Rapport de contrôle d'installations électriques à basse et à très basse tension

RÉF. 147/2026/58467/D01:1

DATE DU CONTRÔLE 09/03/2026 (08:30 - 09:30) **AGENT VISITEUR** Florian Fontaine
ADRESSE DU CONTRÔLE Rue de la Procession 14 - 7780 Comines-Warneton **TYPE DE CONTRÔLE** Visite de contrôle vente ancienne installation (8.4.2.)

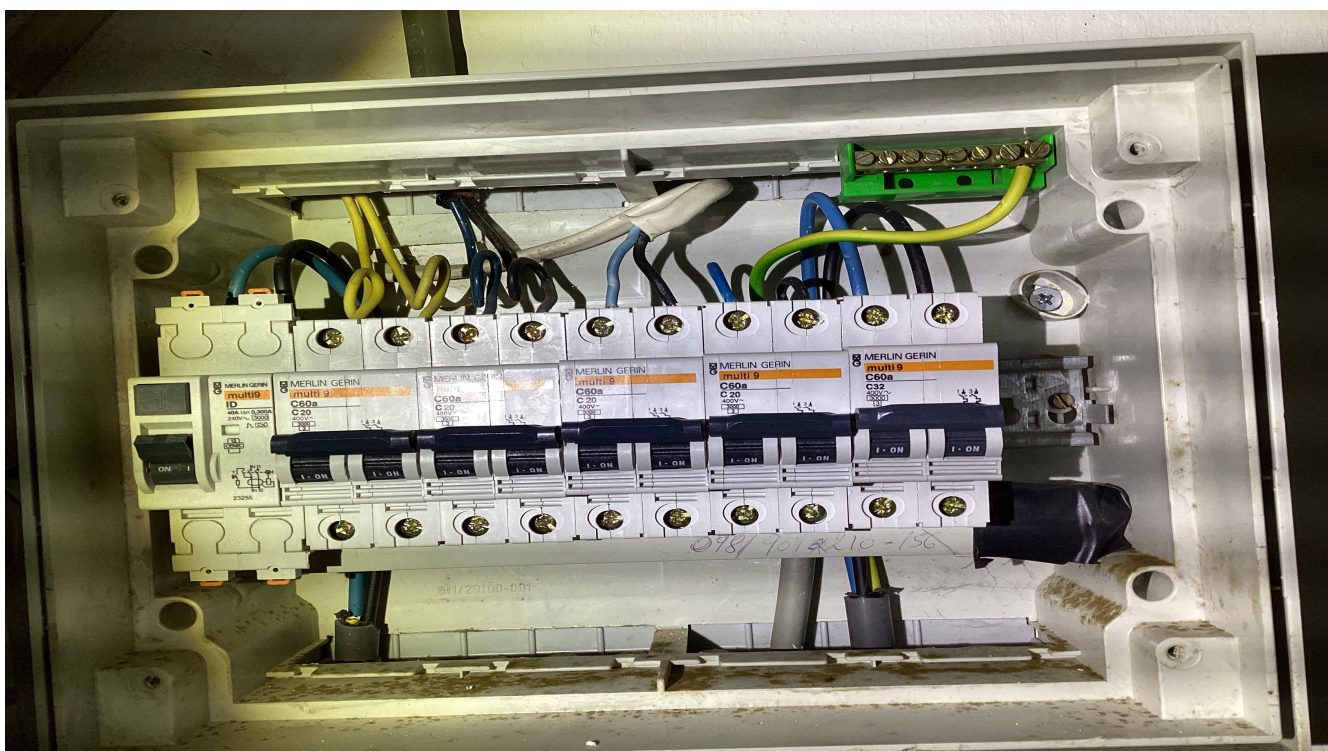
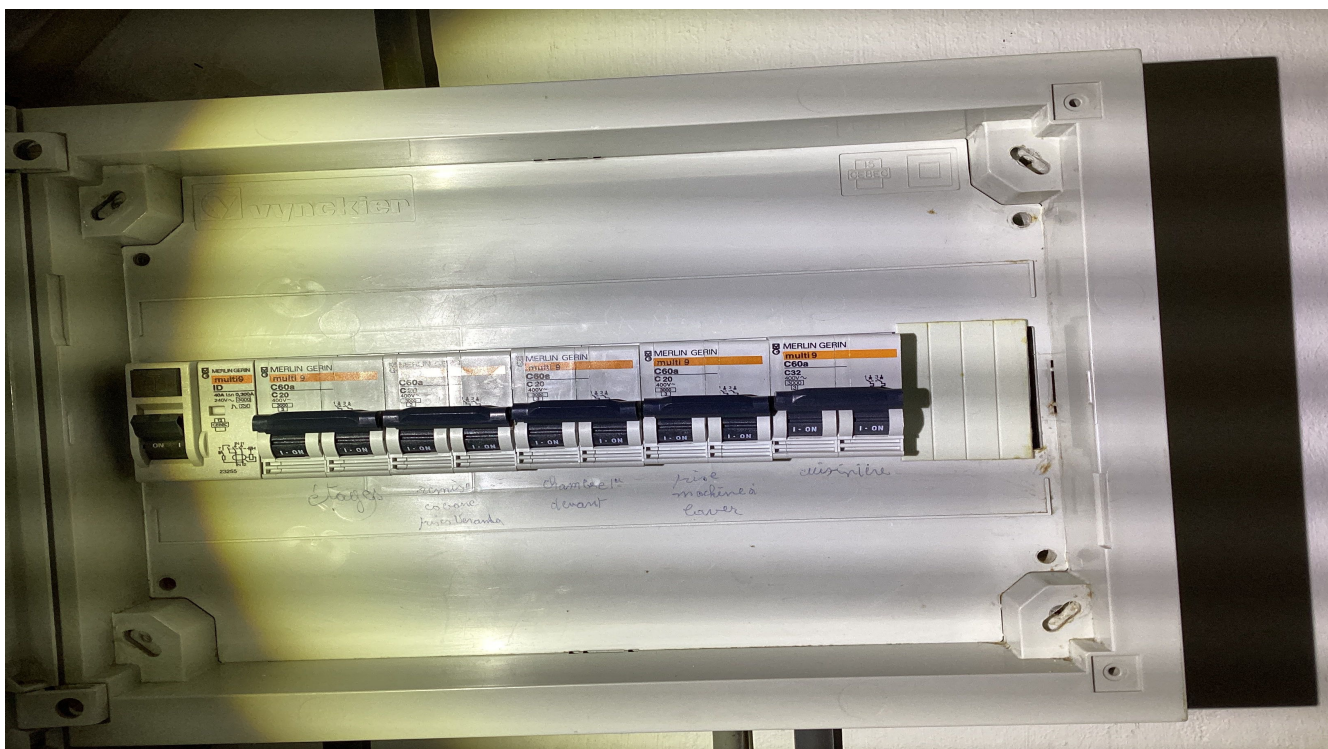
- Il manque des rosaces derrière les prises et/ou interrupteurs en nécessitant. - 1.4.
- : nous constatons de l'échauffement sur les différents appareils de protection 9.5 voir photo en annexe pour exemple.
